リコール届出一覧表

リコール届出日：令和5年10月19日

リコール届出番号	外-3700	リコール開始日	令和5年10月19日
届出者の氏名又は名称	ボルボ・カー・ジャパン株式会社 〔製作国：スウェーデン〕 代表取締役社長 〔製作者名：ボルボ〕 不動 奈緒美 問い合わせ先：ボルボ・カスタマー・センター 0120-55-8500		
不具合の部位（部品名）	潤滑装置（ターボインレットパイプのOリング）		
基準不適合状態にあると認める構造、装置又は性能の状況及びその原因	ターボインレットパイプのOリングにおいて、部品製造機器の管理が不適切なため、Oリングがねじれて取り付けられているものがある。そのため、Oリングが損傷し、オイル漏れによりエンジンオイルレベル低下メッセージが表示され、そのまま走行を続けると最悪の場合、車両火災に至るおそれがある。		
改善措置の内容	全車両、ターボインレットパイプのOリングを良品に交換する。		
不具合件数	国内：19件	事故の有無	国内：なし
発見の動機	市場からの情報による。		
自動車使用者及び自動車特定整備事業者に周知させるための措置	<ul style="list-style-type: none"> ・使用者：電話またはダイレクトメールにて通知する。 ・自動車特定整備事業者：：日整連発行の機関紙へ掲載する。 ・弊社のインターネットホームページへ掲載する。

改善箇所説明図

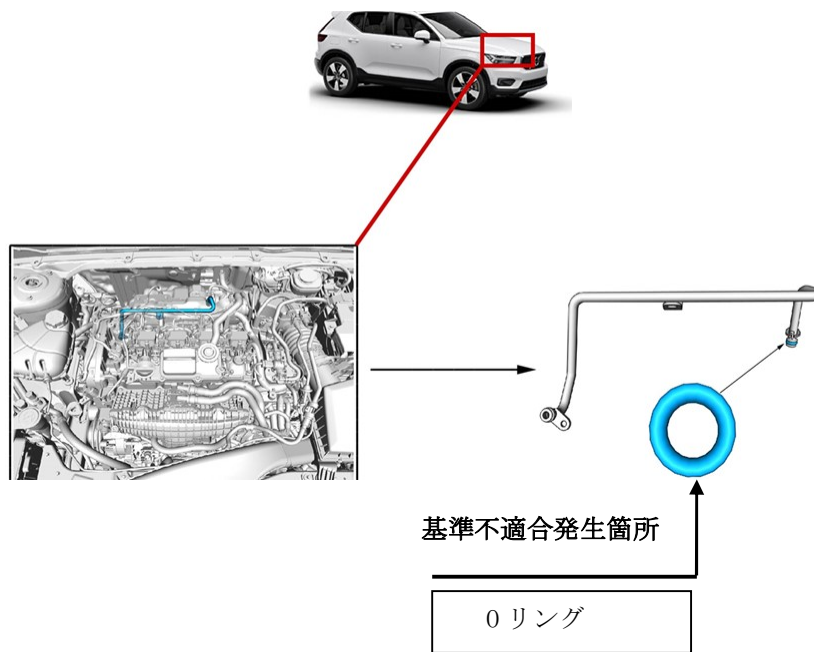
ターボインレットパイプのOリングにおいて、部品製造機器の管理が不適切なため、Oリングがねじれて取り付けされているものがある。そのため、Oリングが損傷し、オイル漏れによりエンジンオイルレベル低下メッセージが表示され、そのまま走行を続けると最悪の場合、車両火災に至るおそれがある。

全車両、ターボインレットパイプのOリングを良品に交換する。

助手席側ドアロアヒンジ取り付けボルト（上側）の頭に白ペンを塗布する。
